整理番号		サービスキャンペーン開始日	令和2年1月23日
不具合の内容	車両後部のコンバーチブルルーフ収納スペースのトノカバーにおいて、トノカバー設置位置の調整が不適切なため、ルーフを開けた状態で走行した場合に車両振動により、トノカバーと収納されたルーフが接触し、ルーフに傷が付くおそれがある。		
改善の内容	全車両、トノカバーの設置位置を確認し、不適切なものは調整して、トノカバー内張を固定するリベットを追加する。		
自動車利用者等に周知させるための処置	ダイレクトメール、電話、訪問により通知する。

車名	型式	通称名	サービスキャンペーン対象車両の車台番号(シリアル番号)の範囲及び輸入期間	サービスキャンペーン対象車の台数	備考
ベントレー	7BA-BDDDB	コンチネンタル GT コンバーチブル	SCBDA33S5KC073379～ SCBDA33SXLC076540 平成31年4月1日～ 令和元年11月2日	54台	
			輸入期間の全体の範囲 平成31年4月1日～ 令和元年11月2日	54台

## 改善箇所説明図

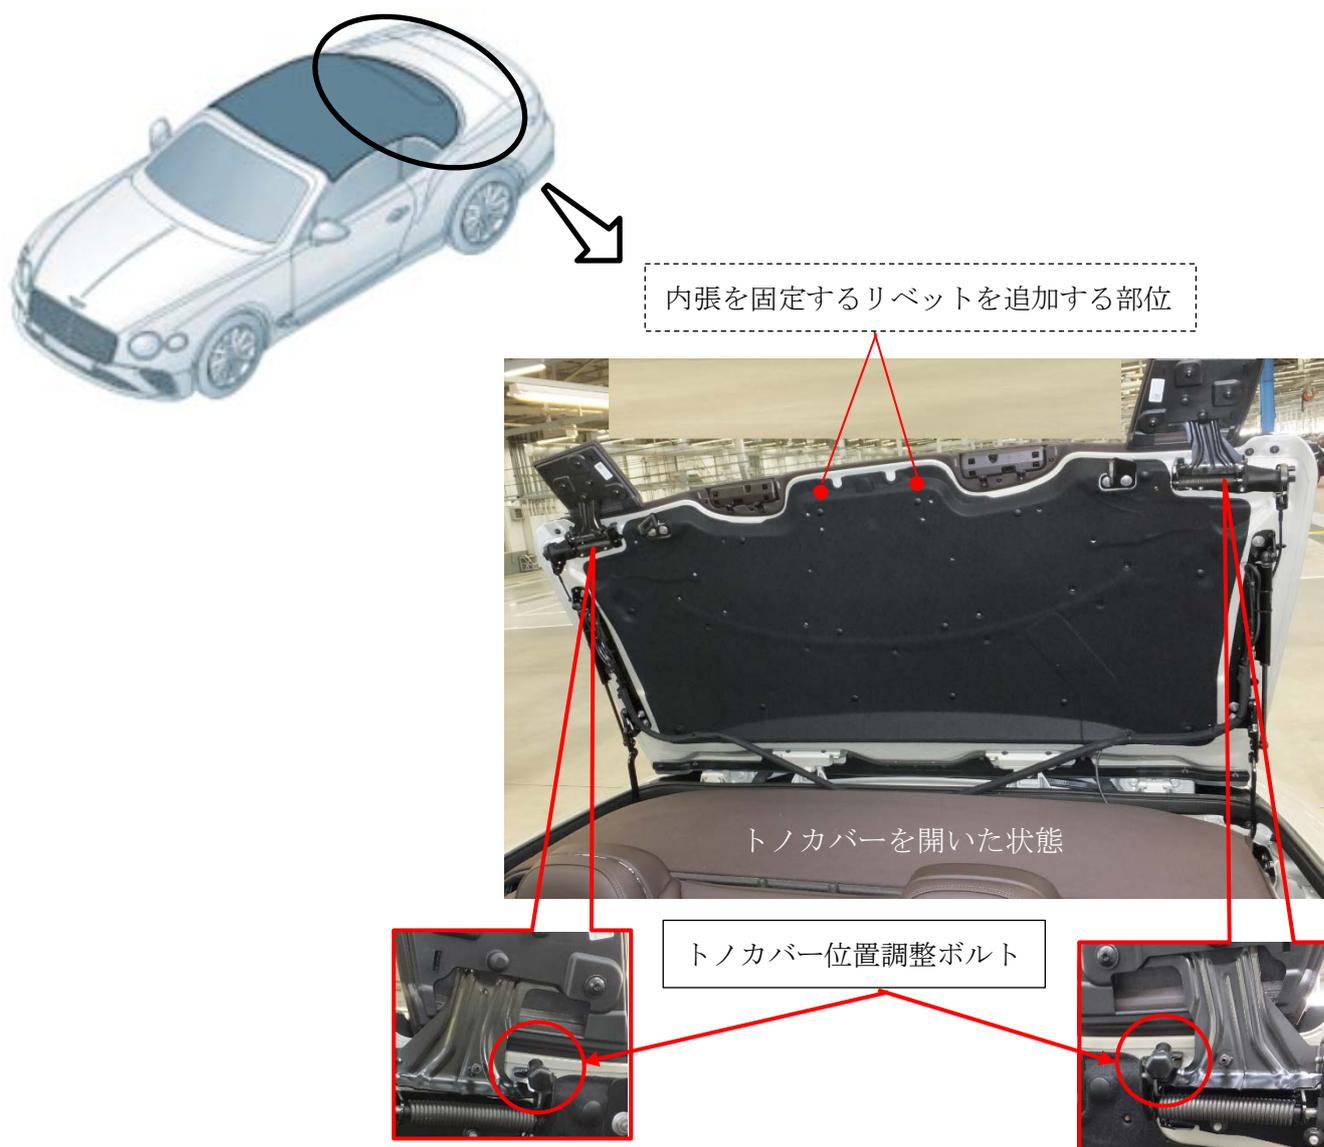
注意:  は調整する部位を示す。  
 はリベットを追加する部位を示す

車両後部のコンバーチブルルーフ収納スペースのトノカバーにおいて、トノカバー設置位置の調整が不適切なため、ルーフを開けた状態で走行した場合に車両振動により、トノカバーと収納されたルーフが接触し、ルーフに傷が付くおそれがある。

全車両、トノカバーの設置位置を確認し、不適切なものは調整して、トノカバー内張を固定するリベットを追加する。

トノカバー右側ストッパーに黄色のペイントを行い識別とする。
